II/101 Kostelec nad Labem, most ev.č. 101-072 přes potok v Kostelci nad Labem

MOST ev.č.101-072 přes Mratínský potok

Změnový list

Iniciátor Změny: Zhotovitel
Předmět Změny: mikropiloty, pažení

Příloha č. 1 – Výkres založení

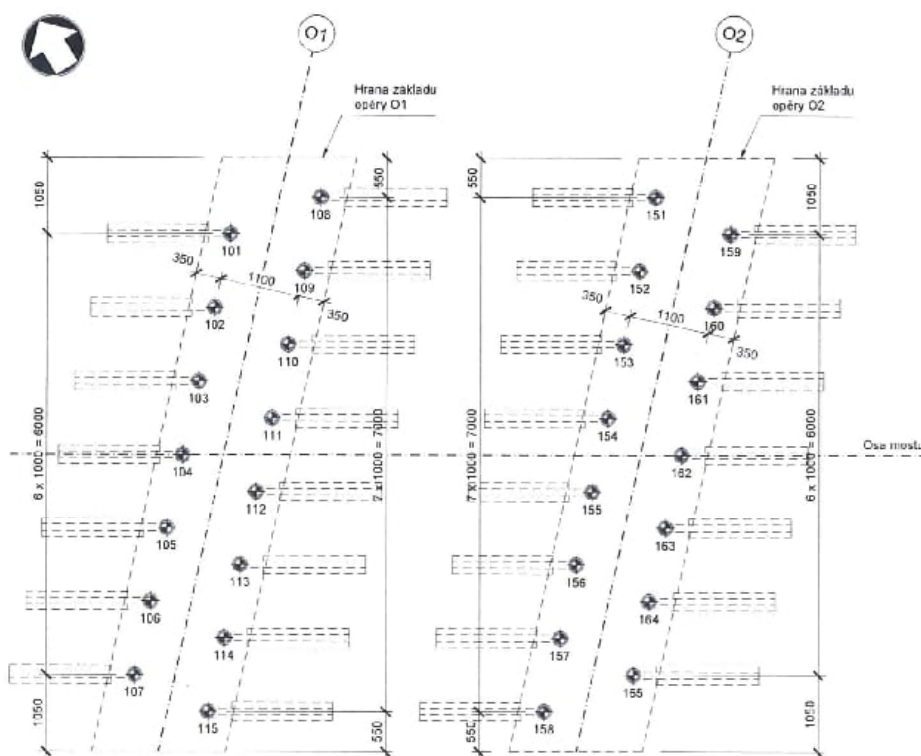
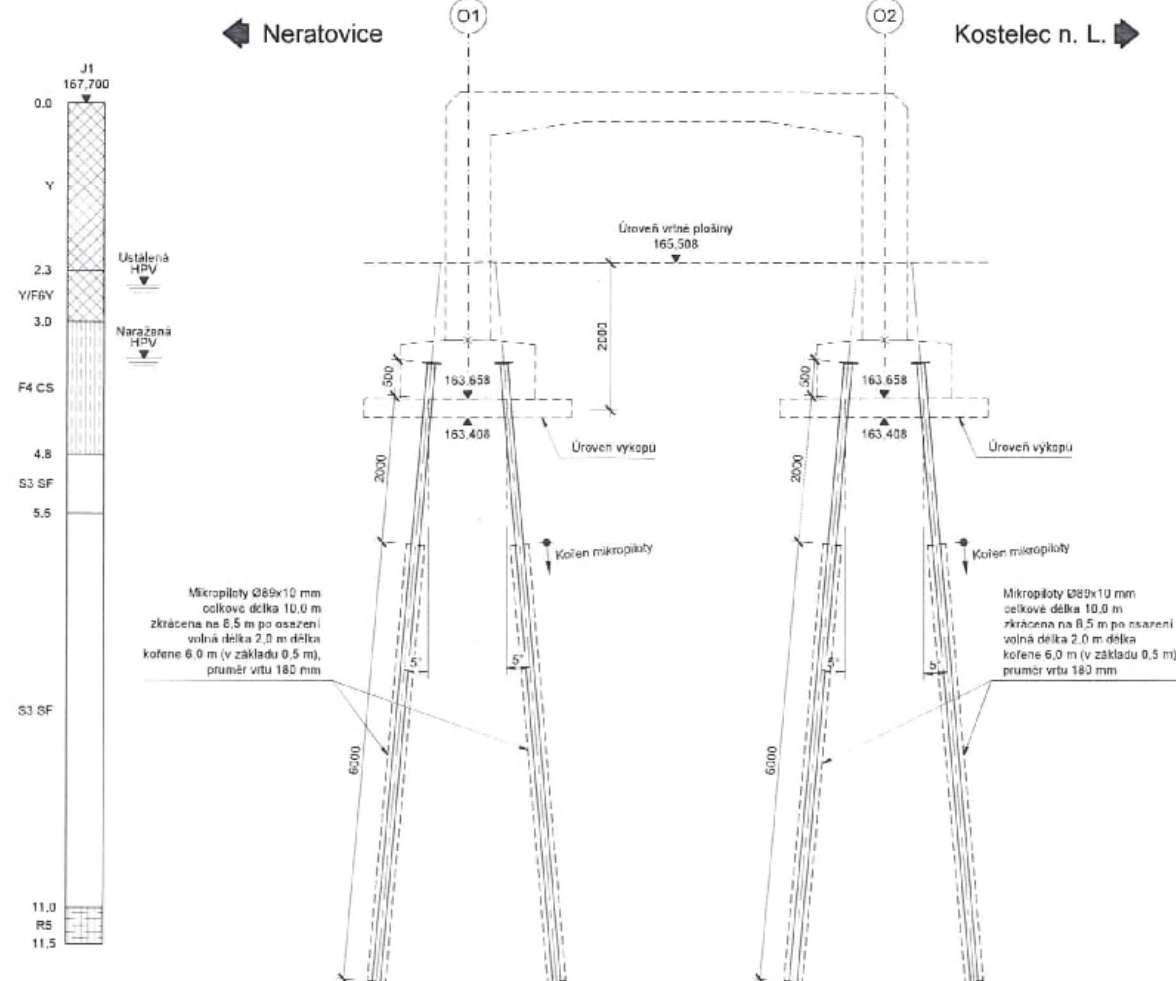
V rámci zpracování RDS a vyhotovení podrobného statického výpočtu muselo dojít k prodloužení mikropilot o 1,00 m.

Návrh mikropilot dle RDS je:

- Celková délka 10,00 m,
- Zkrácená na 8,50 m,
- Volná délka 2,00 m,
- Délka kořene 6,00 m,
- Průměr vrtu 180 mm. (Příloha č. 1)

1. Budou prodlouženy původně navržené mikropiloty o 1m.

Navržené parametry mikropilot dle přílohy č. 1 jsou:

Celková délka: 10,00 m

Zkrácená délka: 8,50 m

Volná délka: 2,00 m

Délka kořene: 6,00 m

Průměr vrtu: 180 mm

TDS souhlasí s navrženým dopracováním na základě předloženého statického výpočtu a doporučuje objednateli vydat pokyn k pokračování v tvorbě realizační dokumentace a následné realizaci prací.

Příloha č. 2 – Výkres výkopů včetně návrhu štětových stěn

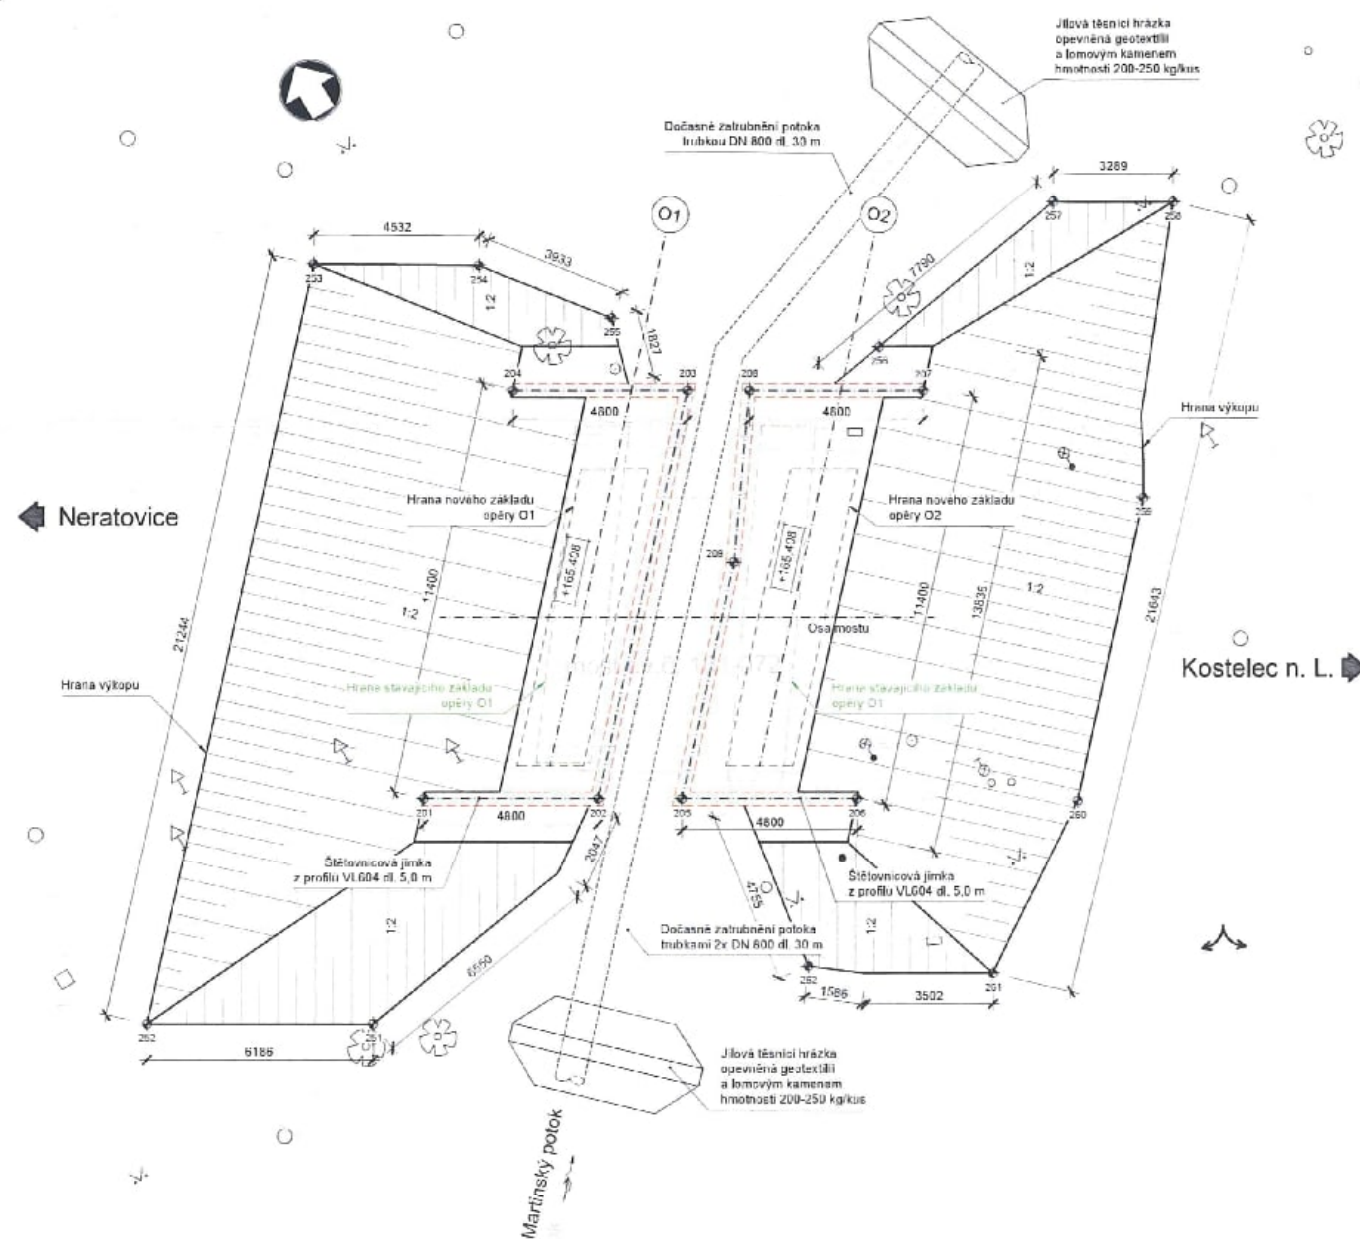
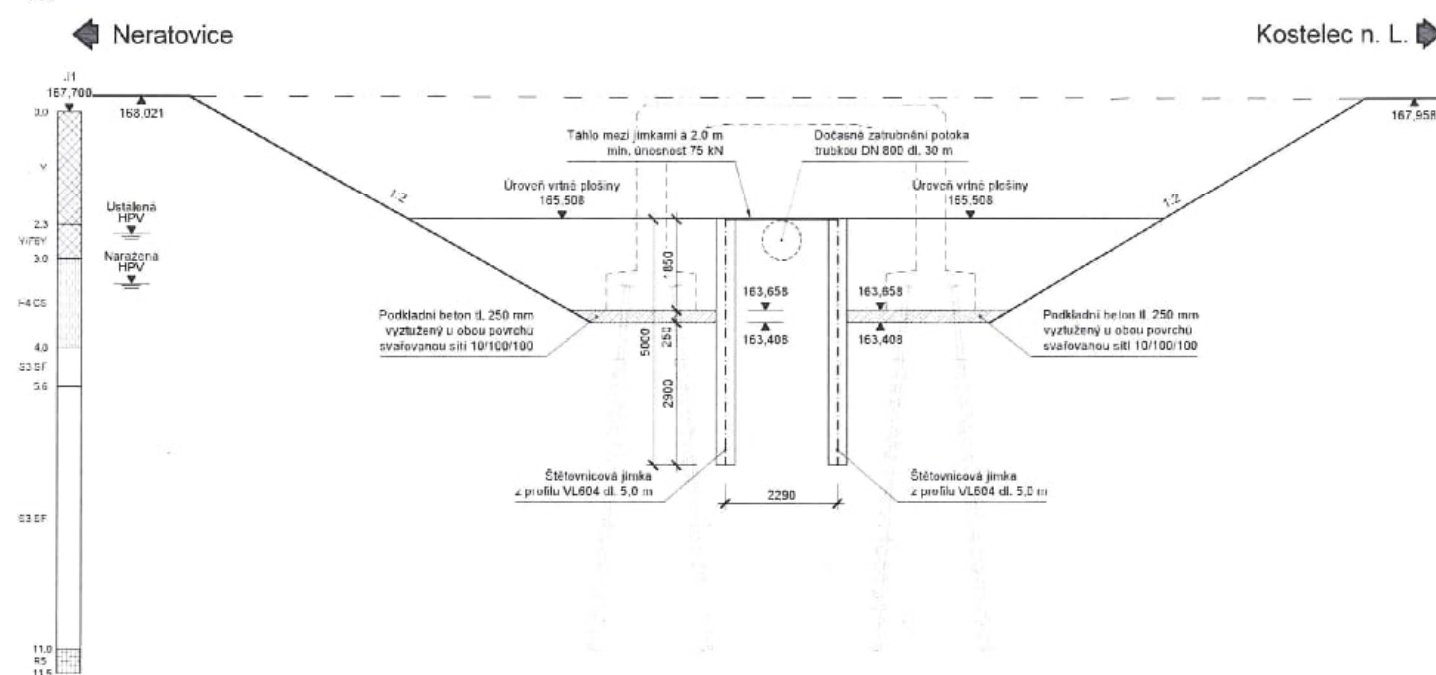
Během provádění zemních prací a zakládání došlo ke zjištění, že geologické poměry v místě realizace jsou odlišné, než předpokládal projekt PDPS. Byl proveden dodatečný geologický průzkum paní RNDr. Miroslavou Plškovou. Dle provedeného průzkumu a zjištěných skutečností v místě stavby bylo stanoveno, že pro provedení založení mostní konstrukce, základů a dřiků opěr je nutné využít jednu z možných metod:

- trysková injektáž,
- jímkování pomocí štětových stěn s odčerpáváním vody z prostoru jímek. (Příloha č. 1)

Zhotovitel doporučuje provedení štětových stěn vzhledem k menší časové a finanční náročnosti. Náklady na tryskovou injektáž by byly oproti štětovým stěnám násobně vyšší.

Na základě doporučení dodatečného geologického průzkumu byl vyhotoven technický návrh štětových stěn do tvaru „U“ na každé opěře (Příloha č. 2) Rozměry štětových stěn vychází z rozměrů mostní konstrukce. Štětové stěny budou muset být trvalé, vzhledem ke skutečnosti, že je již po zhotovení konstrukcí spodní stavby nebude možné odstranit. Realizace štětových stěn bude mít dopad i do objemů výkopových prací.

- štětových stěn beraněných trvalých = 210 m².

1. Budou provedeny trvalé štětové beraněné stěny ve tvaru „U“ pro každou opěru o ploše cca 210 m²

Vzhledem k menší časové a finanční náročnosti byla vybrána varianta provedení štětových stěn ve tvaru „U“ s jejich trvalým ponecháním po dokončení spodní stavby .

TDS souhlasí s navrženým technickým řešením pomocí štětových stěn a doporučuje objednateli vydat pokyn k pokračování v tvorbě realizační dokumentace a realizaci dotčených prací. Nyní není zatím přesvědčen o dopadu do zvětšení objemů výkopových prací, tato skutečnost bude řešeno po odevzdání realizační dokumentace a změnového soupisu prací.
